WYJAŚNIENIA nr 3 do SIWZ - uzupełnienie

Dotyczy postępowania o udzielenie zamówienia publicznego pn. **ROBOTY BUDOWLANE - PRZEBUDOWA I REMONT BUDYNKU NR 16** prowadzonego w trybie przetargu nieograniczonego, oznaczenie sprawy V.271.7.2020 (Ogłoszenie o zamówieniu nr 545921-N-2020 z dnia 2020-06-02 r.)

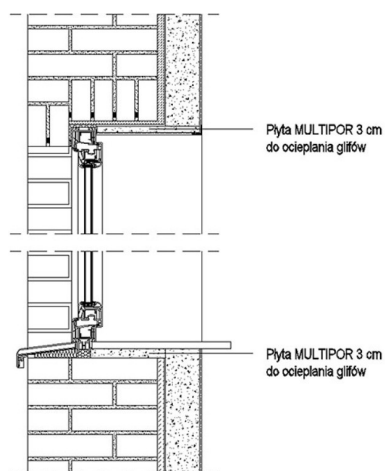
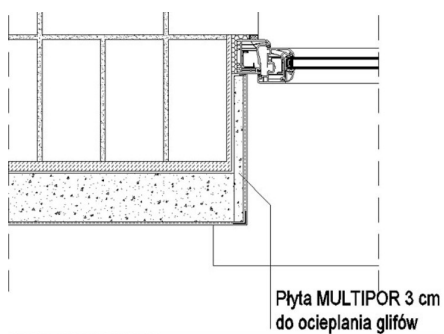
Czy ościeża okienne mają być także obłożone izolacją z lekkiej odmiany gazobetonu? Jeśli tak to proszę o opisanie specyfikacji tego obłożenia.

Ościeżnice obłożyć według technologii producenta. Grubość ocieplenia 3cm.
